Fernwärmeerzeugungsanlagen Mannheim, Standort Rheinufer Neckarau (RUN)

**Stellungnahme zur geplanten
Verschiebung der Schornsteine**

Bericht Nr. M157912/08

Abbildung 2. Bisherige Lage der Schornsteine (schwarz) [1] und skizzierte neue Standorte (rot).

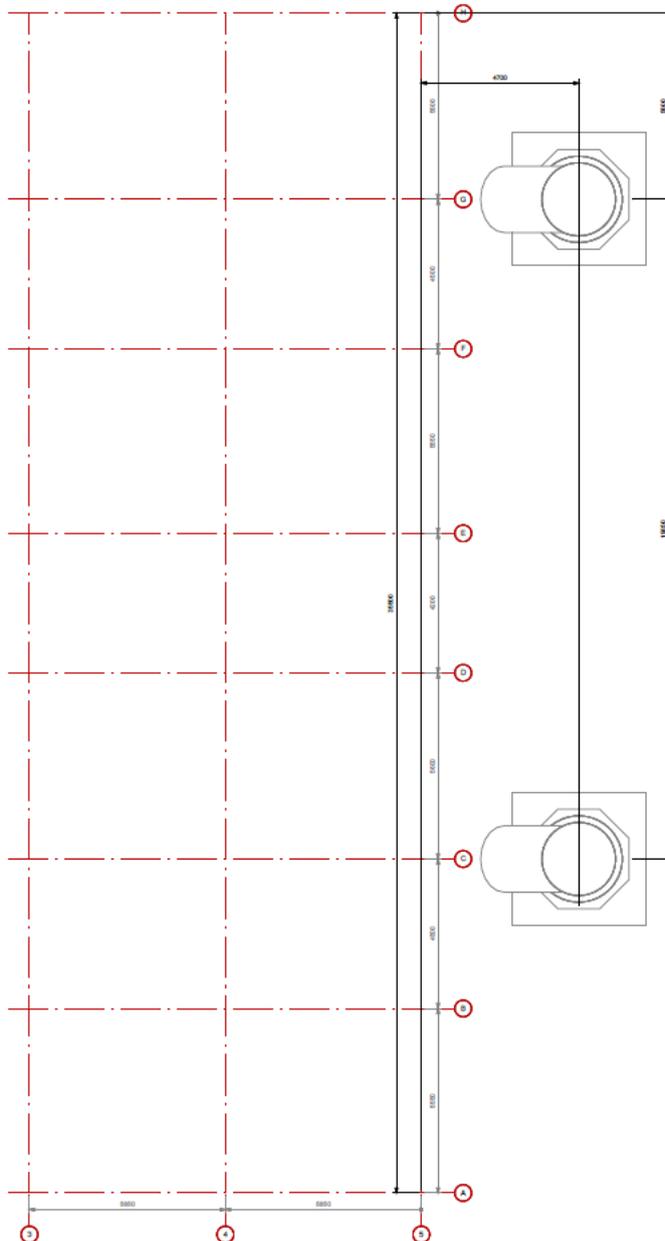
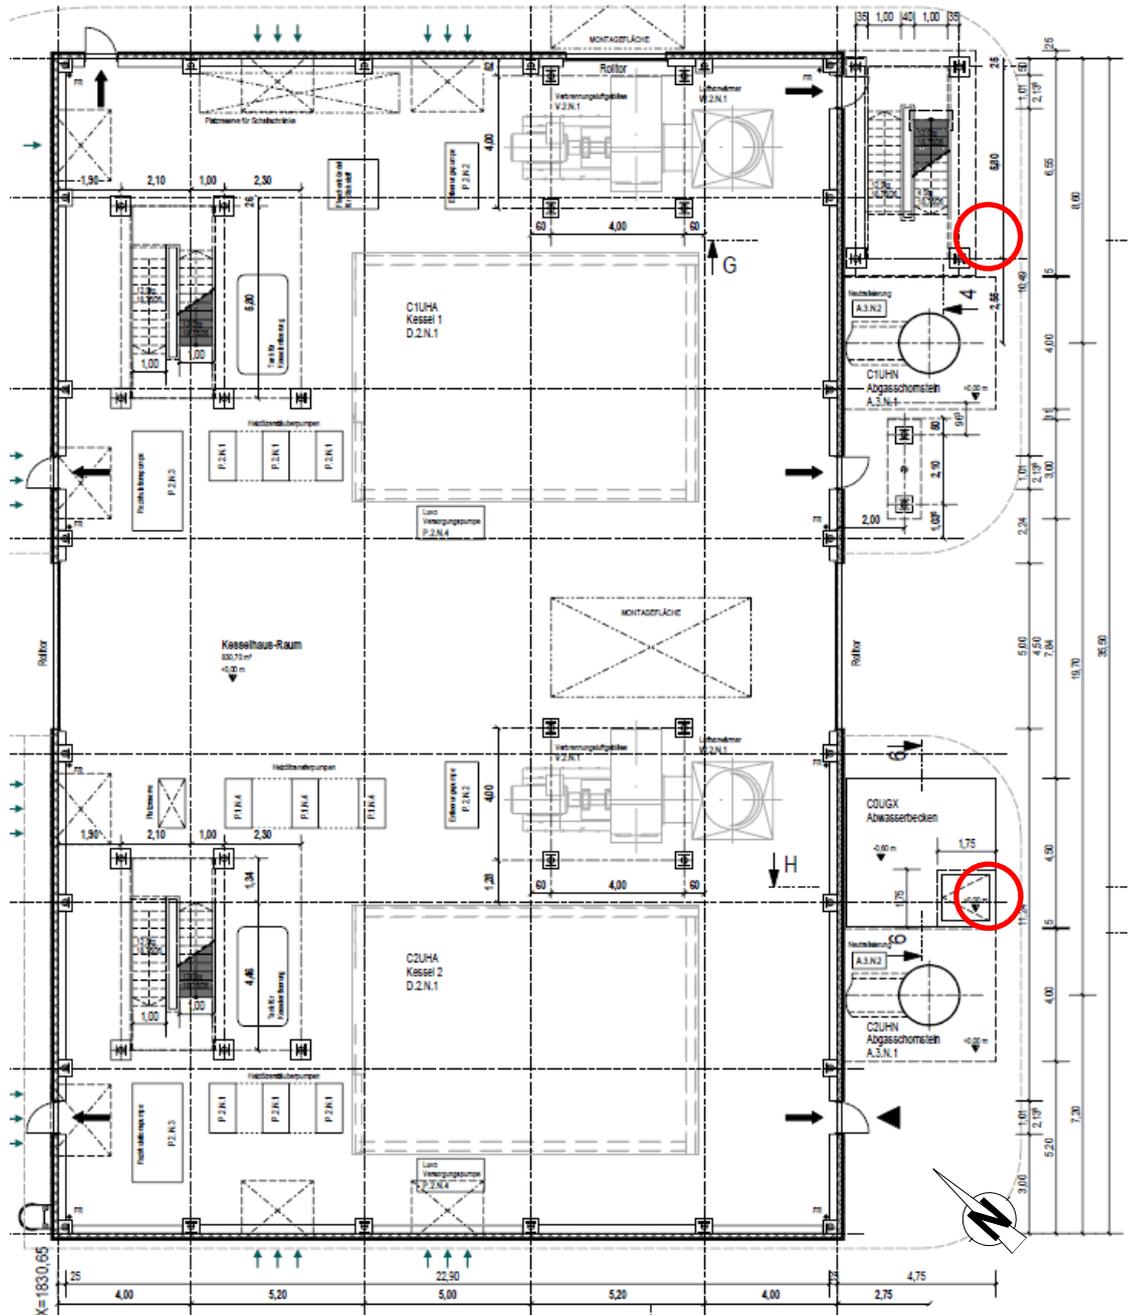
Die Schornsteine sollen demnach jeweils ungefähr 3,5 m nach Osten verschoben werden. Der Abstand zum Kesselhaus wird 4,7 m statt bisher 2,75 m betragen.

Die Verschiebung der Kamin führt zu einer etwas geringeren Höhe nach VDI-Richtlinie 3781 Blatt 4 (2017). Aus der 20°-Regel und dem Nachlauf hoher Einzelgebäude ergeben sich aber dieselben Höhen wie in Bericht Nr. M157912/06. Die baulich erforderliche Höhe liegt somit nach wie vor etwas unter der emissionsseitig erforderlichen Höhe.

davon auszugehen, dass der Einfluss auf die prognostizierten Zusatzbelastungen nur marginal ist. Insbesondere liegt der Schornstein nach wie vor im Einflussbereich des 25 m hohen Kesselhauses. Der Einfluss der sonstigen Bebauung in der Umgebung ist aufgrund der geringen Gebäudehöhen und/oder nach wie vor großer Abstände als nahezu unverändert anzusehen. Bzgl. des Geländes liegen keine anderen Gegebenheiten vor als am bisherigen Standort. An der Schornsteinmündung ergeben sich daher nur minimal andere Strömungsverhältnisse.

Die Verschiebung hat somit keinen Einfluss auf die nach TA Luft 2002 erforderliche Schornsteinhöhe – bestimmend sind unverändert die emissionsseitigen Anforderungen.

Insgesamt gelten daher die grundsätzlichen Aussagen Bericht Nr. M157912/06 vom 15.04.2021 [2] auch für die um etwa 3,5 m verschobenen Schornsteine. Insbesondere ist davon auszugehen, dass
